BUND Landesverband Sachsen e.V., Brühl 60, 09111 Chemnitz

Chemnitz, 13. Februar 2015

**Bauleitplanung der Großen Kreisstadt Dippoldiswalde  
Ergänzungssatzung „Weg zur Eichleite“ Ulberndorf nach § 34 Abs. 4 Nr. 3  
BauGB**

Abbildung 1: Abgrenzung des HQ100-Überschwemmungsgebietens für den Satzungsbereich, Quelle:

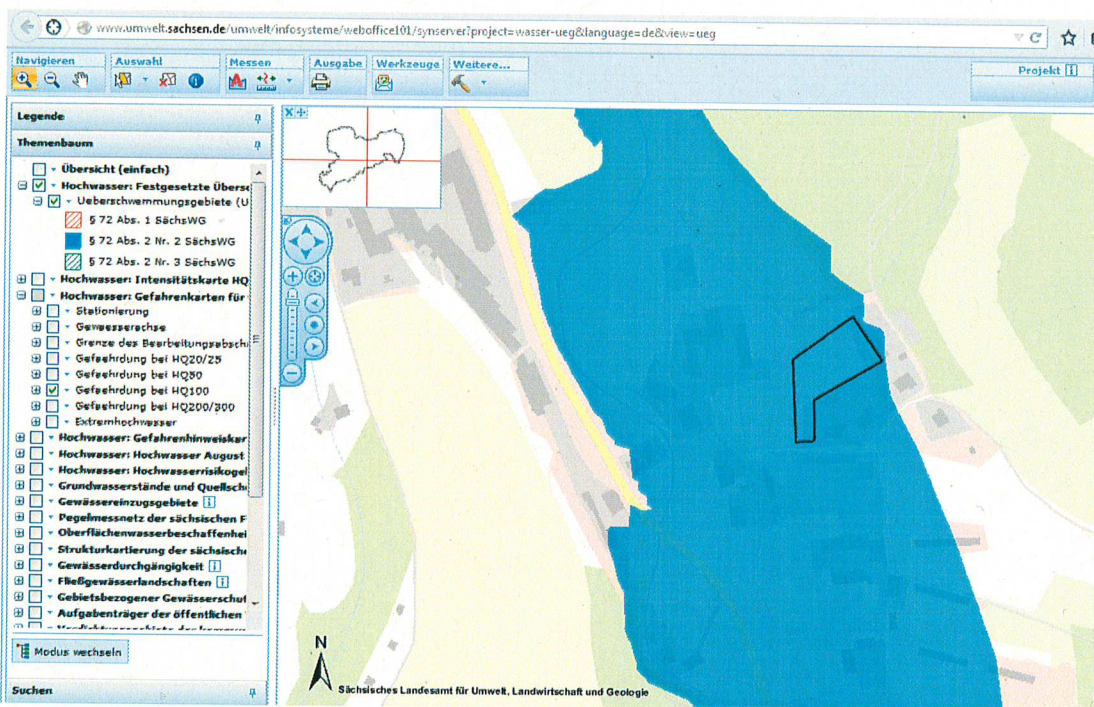
Wir sind den angegebenen Quellen gefolgt. Laut der Internetseiten von um-  
welt.sachsen.de liegt das Gebiet komplett im § 72 Abs. 2 Satz 2 SächsWG, wie in  
Abb. 1 dargestellt. Damit handelt es sich um

„Gebiete, die bis zu einem Hochwasserereignis, wie es statistisch einmal in  
100 Jahren zu erwarten ist, überschwemmt werden, soweit diese Gebiete in Karten  
der Wasserbehörden dargestellt sind“. Aus den zur Verfügung gestellten Geodaten  
auf der Homepage des Landesamtes für Umwelt, Landwirtschaft und Geologie kann  
darüber hinaus abgelesen werden, dass der geplante Bereich bereits ab einem  
HQ20/25 durch Überschwemmungen betroffen ist (vgl. Abb. A bis C im Anhang).

Handelt es sich hierbei um die den Planungsvorhaben zugrunde gelegten Überschwemmungsabgrenzungen? Falls nicht, welche Kartengrundlage wurde dann verwendet?

Abbildung 2: Überschwemmungshöhe für den Satzungsbereich mit einer angegebenen Wassertiefe von  $>0,5$  bis  $< 2$  m; Quelle:

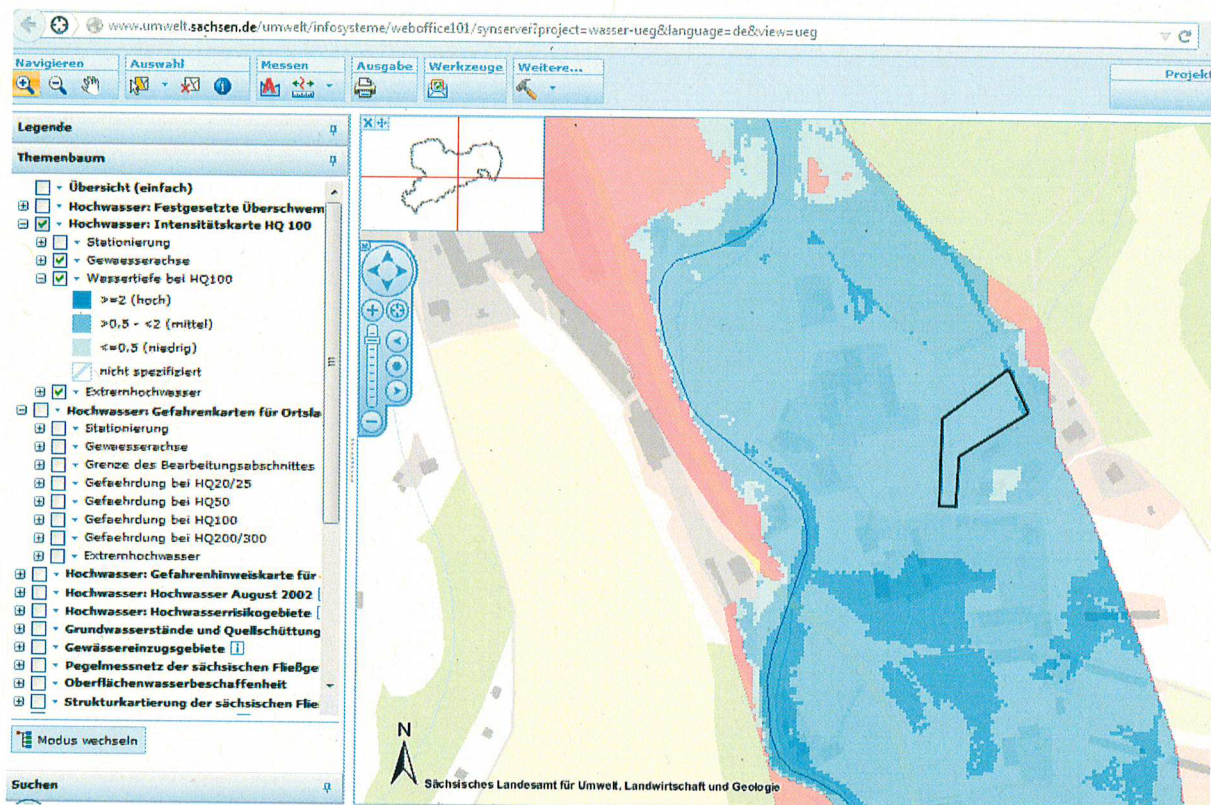
Auf selbiger Internetseite werden zudem die Überschwemmungshöhen angegeben. Abb. 2 zeigt, dass für das Gebiet eine Überschwemmungshöhe von 0,5 bis 2 m und nicht wie im Erläuterungstext von bis zu 0,5 m angegeben wird. Wie ist dieser Unterschied zu erklären?

Wurde eine andere Kartengrundlage verwendet, so ist die Quelle eindeutig anzugeben bzw. sind entsprechende, belegte Abbildungen in den Erläuterungstext aufzunehmen. In der dargelegten Form ist es nicht zu verstehen, dass die der Öffentlichkeit zur Verfügung gestellten Karten einen solch gravierenden Unterschied zu den behördenintern verwendeten Hochwasserkarten aufweisen sollen.
